UCHWAŁA
KOMISJI ŚRODOWISKA, EKOLOGII I ROLNICTWA
RADY DZIELNICY WILANÓW M.ST. WARSZAWY
z dnia 13 lutego 2017 r.

**w sprawie opinii do projektu zabezpieczeń przed hałasem Dzielnicy Wilanów
od przyszłej trasy „Południowej Obwodnicy Warszawy” i wystąpienia do
Wojewody Mazowieckiego, Regionalnej Dyrekcji Ochrony Środowiska
oraz Ministra Środowiska**

UZASADNIENIE

Plany ochrony przed hałasem wg. GDDKiA z 2013

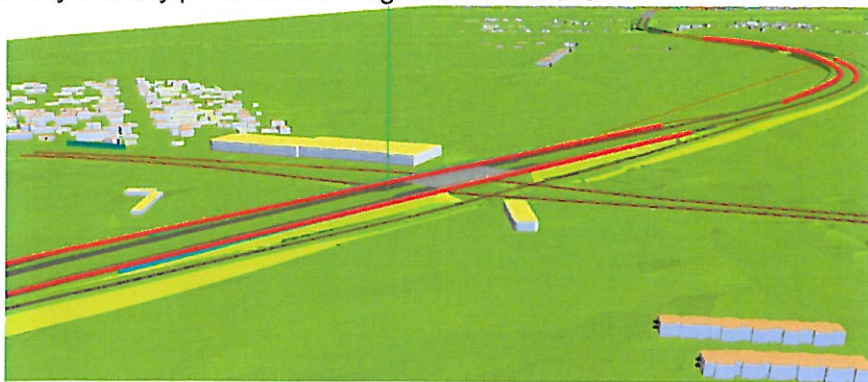
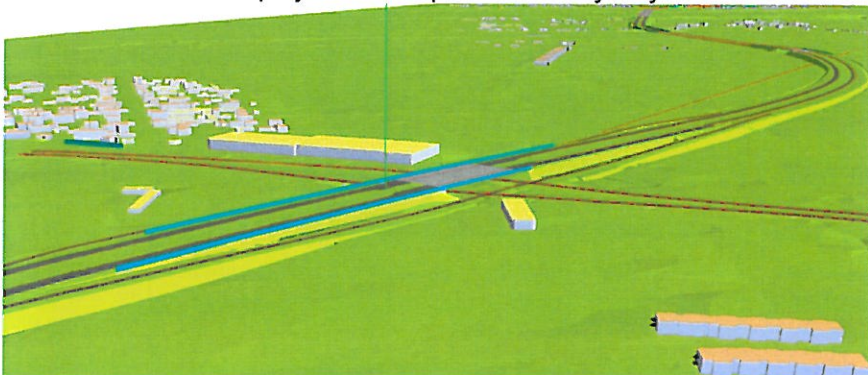
Przedstawiony projekt ochrony przed hałasem z Obwodnicy, którą będzie odbywał się ruch tranzytowy, w sposób dalece niesatysfakcjonujący chroni mieszkańców Powsinka. Ekran o wysokości zaledwie 3m kończy się na wysokości sklepu Bricoman (5+640), a w dalszej części w ogóle go nie ma. A sam sklep Bricoman nie stanowi z resztą, wbrew opinii niektórych osłony przed hałasem z obwodnicy. **Droga będzie górowała na okolicą, co spotęguje wytwarzany hałas.** Ponadto ekrany powinny być ustawione również między zjazdem, a domami, a nie tylko między jezdnią główną, a zjazdami (stojące w korku do zjazdu lub hamujące pojazdy też wytwarzają hałas, o spalinach już nie wspominając). Ekrany powinny być umieszczone wzdłuż całego Powsinka, a więc do minimum 6+600. Przemawiają za tym **bliskość zabudowań mieszkaniowych, pobliskie jezioro Powsinkowskie, które wraz z okolicą ma stanowić miejsce rekreacji i odpoczynku mieszkańców Wilanowa, bezpośrednie sąsiedztwo Mazowieckiego Obszaru Krajobrazu Chronionego.** Bliskość drogi ekspresowej będzie miała negatywny wpływ zarówno na mieszkańców, jak i na przyrodę, która stanowi o wyjątkowości tego obszaru. To w tym rejonie można zobaczyć rano chociażby sarny.

Zmiana ilości i wielkości ekranów wobec pierwotnego projektu zaakceptowanego przez mieszkańców budzi zdecydowany sprzeciw i zasługuje z całą stanowczością na zawetowanie. Nie może być zgody na tak daleko idące zmiany wobec zaakceptowanego projektu i przedmiotowe traktowanie mieszkańców Powsinka. Zwłaszcza, że **ma to być Obwodnica Warszawy, droga ekspresowa, którą będzie kierowany ruch tranzytowy, więc natężenie ruchu będzie ogromne przez całą dobę.** Ekrany powinny być po obu stronach jezdni na całej długości, gdyż hałas się niesie zwłaszcza odbity od szczytkowych ekranów, w pustej przestrzeni jak łąki i pola (co wybitnie pokazał przykład Lake Park Wilanów). Ekrany trzeba postawić teraz, a nie puścić ruch i przeprowadzać na ludziach eksperymenty i potem ewentualnie stawiać ekrany dwukrotnie wyższym kosztem i z trudnościami związanymi z przebudowywaniem funkcjonującej drogi oraz po nie wiadomo jak długim czasie.

Obecne założenia do projektu zabezpieczeń akustycznych

Odcinek Zawady:

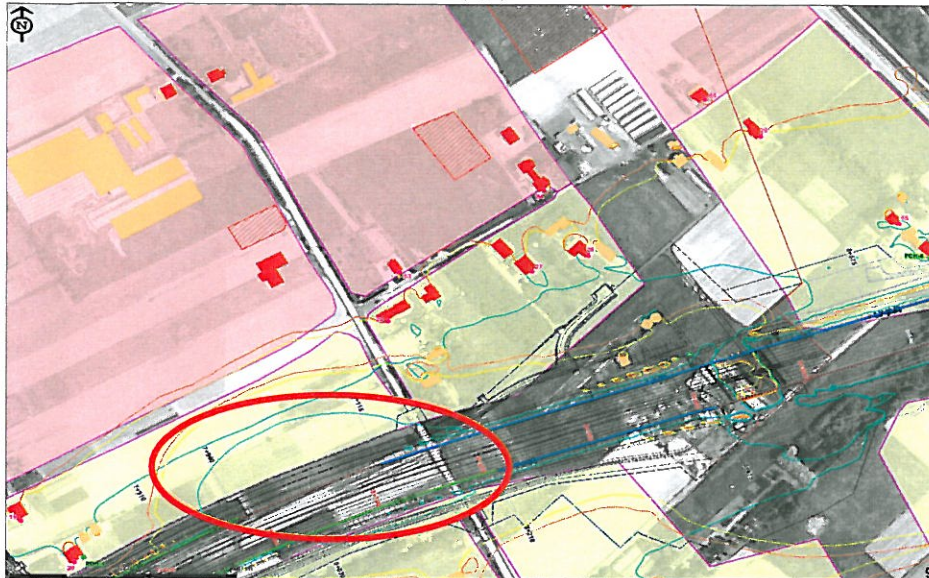
Załączniki nr 4, 5 i 5A – wystąpienia w sprawie 135 m „wyrwy” w ekranowaniu oraz niedostatecznemu zabezpieczeniu istniejących nieruchomości.

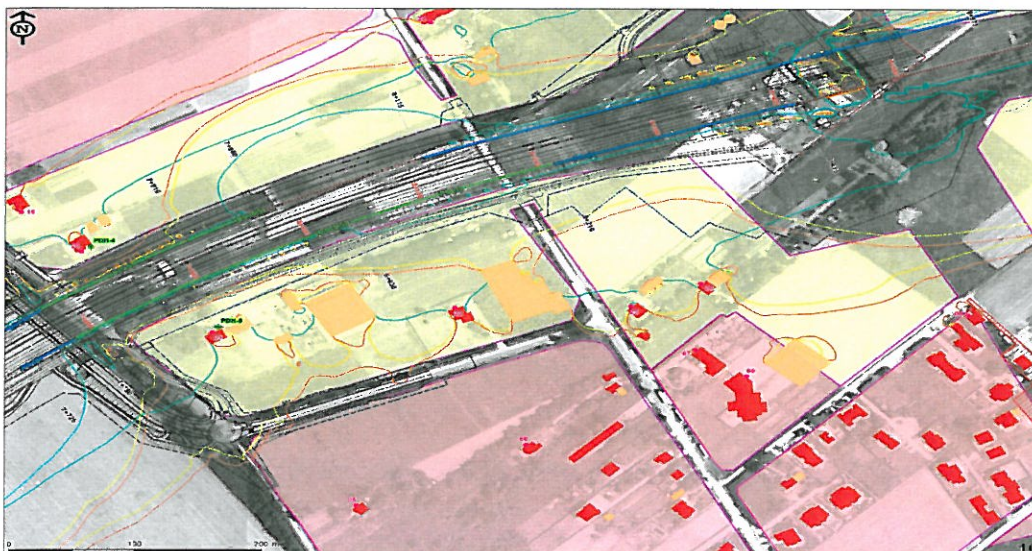
Wnioskuje o przedłużenie ekranów na odcinku pomiędzy ul. Bruzdową a Włóki po stronie południowej aż do ulicy Włóki (czyli do początku mostu) Planowana przerwa będzie powodowała nasilenie hałasu (dźwięk będzie się odbijał od ekranu północnego). Po stronie południowej znajduje się plac zabaw dla dzieci oraz domy mieszkalne.

Wykonawca proponuje rezerwę terenu pod ekrany, czyli przewiduje konieczność ich wybudowania w przyszłości. Ponieważ przyjęte przez planistów natężenie ruchu jest zaniżone, oznacza to, że brak ekranowania jest spowodowany „cięciem kosztów” a izolinie hałasu są poprowadzone przy budynkach mieszkalnych „w granicach błędu”

Proszę zauważyć, że projektanci zaznaczyli zwiększone natężenie hałasu przy budynkach Bruzdowa 32 Z i Bruzdowa 32 Y (budynki przy symbolu 06) spowodowane najprawdopodobniej odbijaniem się fal dźwiękowych rozchodzących się na skutek braku ekranowania. Nie będzie ekranów, więc izolinie oznaczone na legendzie mapy jako „bez zastosowania zabezpieczenia” w tym przypadku są równe izoliniom „po zastosowaniu zabezpieczeń”.

Mieszkańcy ww. nieruchomości są więc narażeni od początku na hałas szkodliwy dla zdrowia!!! A mimo to ekranów na odcinku południowym NIE PRZEWIDUJE SIĘ!!!

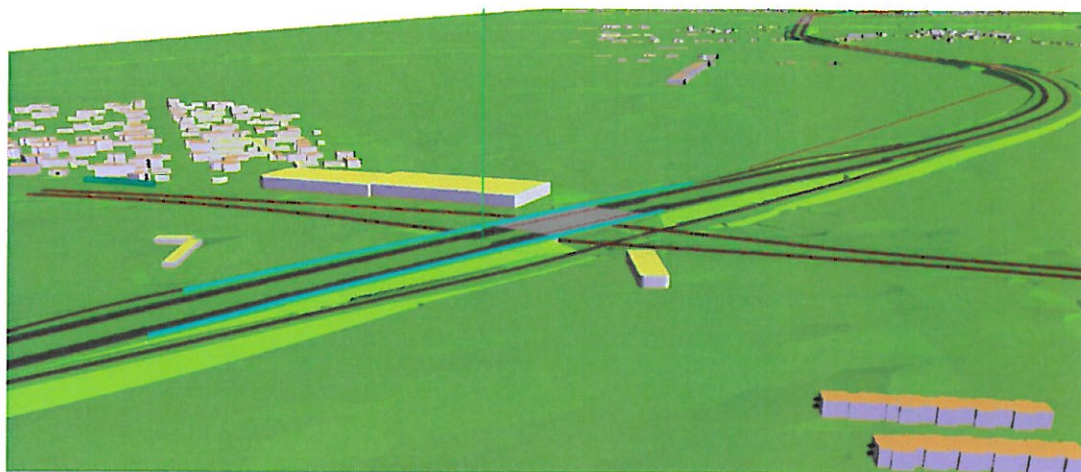
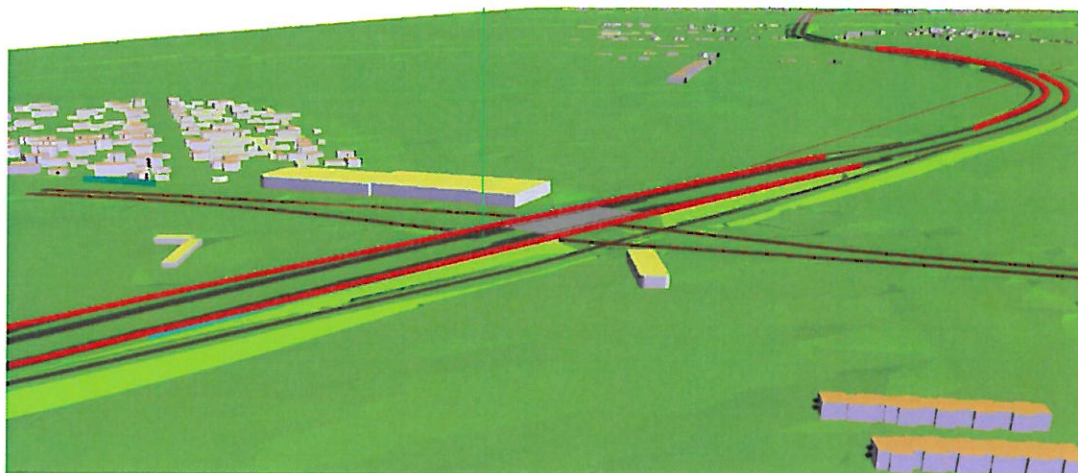
Wg przedstawionej prezentacji w rejonie Powsinka tj. od węzła Przyczółkowa do ul. Ruczaj - jest przewidziany ekran akustyczny o **wysokości 3m, na długości 140m** (licząc od skrzyżowania), który kończy się tuż za Bricomanem, (punkt trasy 5+640). Proponowany zakres poniżej:

Natomiast wg przedstawianej w 16 maja 2013 roku, przez GDDKiA, koncepcji Programowej POW (na spotkaniu informacyjnym z mieszkańcami), planowane było ekranowanie o **wysokości 5m i 6m, na długości 1100m**. Od punkt trasy 5+500 (ul. Przyczółkowa) do 5+850 oraz 6+250 do 7+000 (ul. Ruczaj).

Taki zakres przewiduje też **Decyzja o środowiskowych uwarunkowaniach zgody na realizację inwestycji, wydana przez RDOŚ z dnia 29 kwietnia 2011 r.** Wizualizacja poniżej:

Zmniejszenie zakresu ekranowania jest drastyczne! Od 2013 roku nikt nie konsultował z mieszkańcami zmian koncepcji budowy POW.

Jako mieszkańcy Powsinka uważamy, że konieczne jest ekranowanie całego odcinka od ul. Przyczółkowej do ul. Ruczaj przynajmniej po północnej stronie trasy (tj. bez przerw na odcinku od 5+850 do 6+250).
